改善箇所説明図

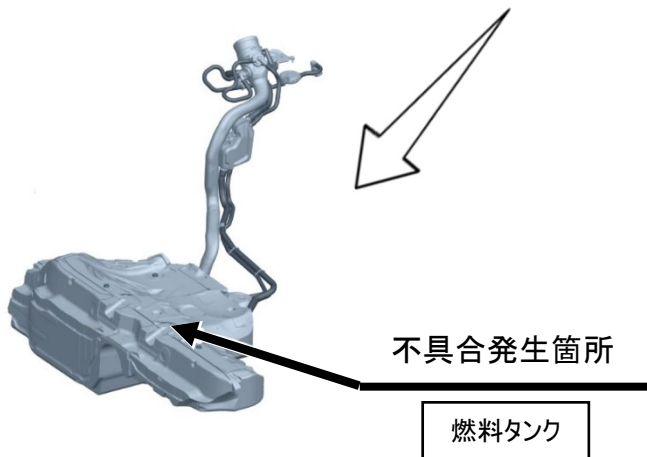
燃料タンクにおいて、製造機器の保守管理が不適切なため、燃料タンク本体とフィルターパイプの溶着が不十分になっている。そのため、車体に加わる振動等により溶着部位に剥離が発生して燃料漏れが発生するおそれがある。

全車両、燃料タンクを良品に交換する。
